改善箇所説明図

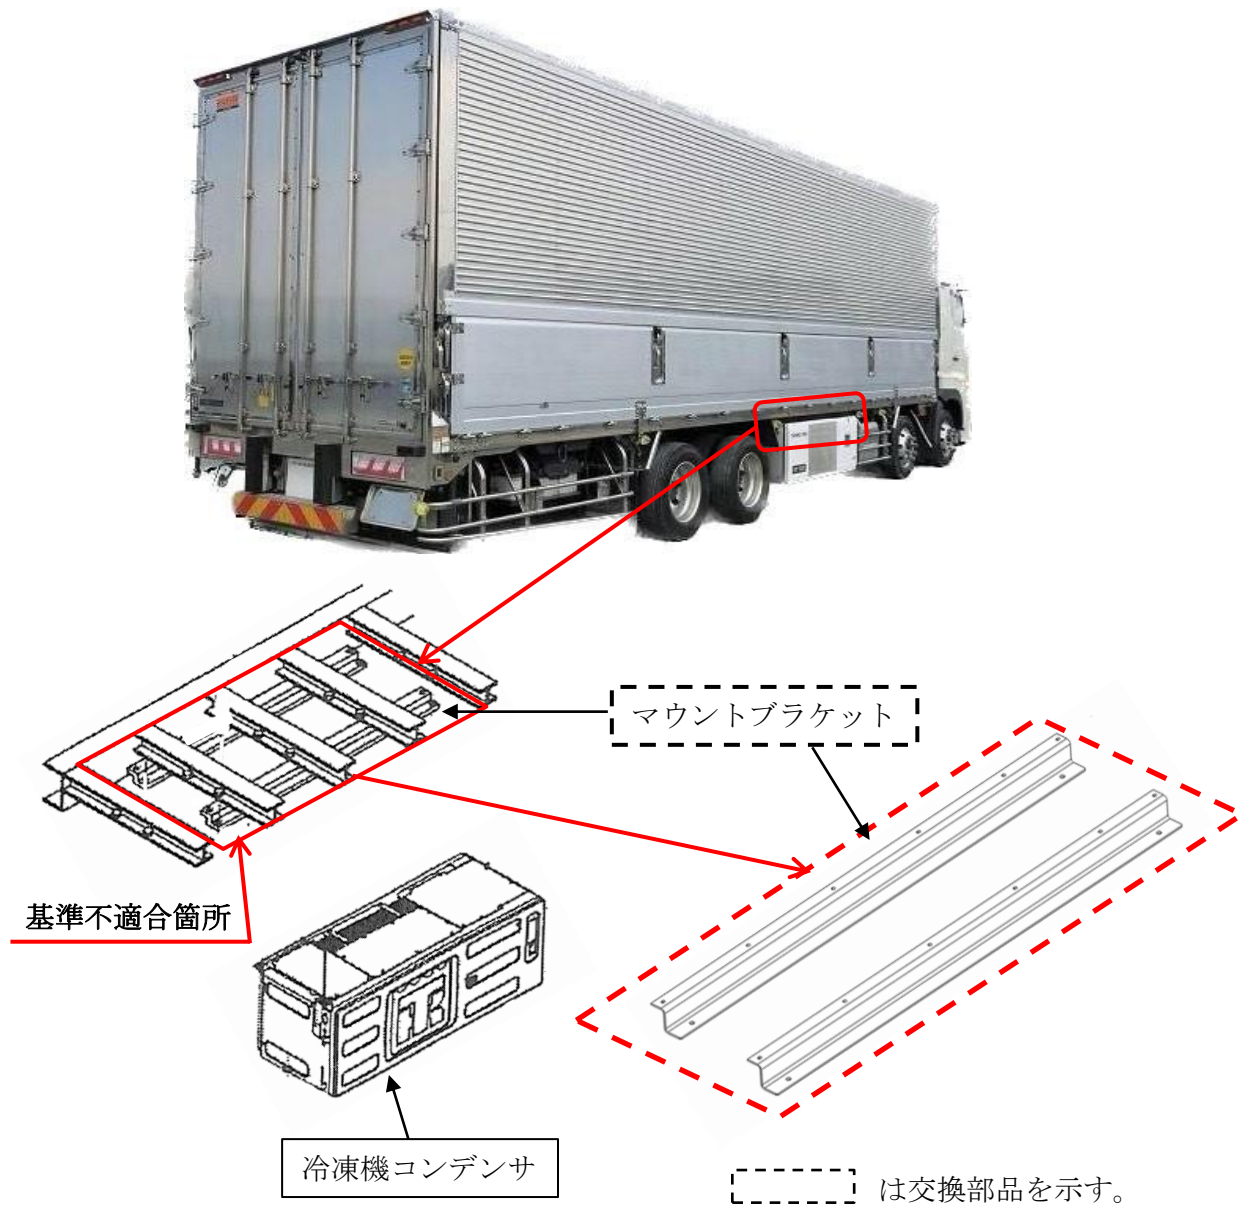
大型冷凍車のホイールベース間に取付けた冷凍機コンデンサ用マウントブラケットにおいて、設計検討が不十分なため、締結部に亀裂が生じることがある。そのため、走行振動などで亀裂が進行し、冷凍機コンデンサ用マウントブラケットが破断し、最悪の場合、冷凍機コンデンサが脱落し、他の交通を妨げるおそれがある。

全車両、冷凍機コンデンサ用マウントブラケットを対策品に交換する。なお、今回の措置については十分な強度をもっているものの、緊急性を優先したため、今後の検証次第では、再度届出をおこなう場合もある。

改善実施済車には、運転席ドア開口部のドアストライカー付近にNo.5 3 8 8のステッカーを貼付する。
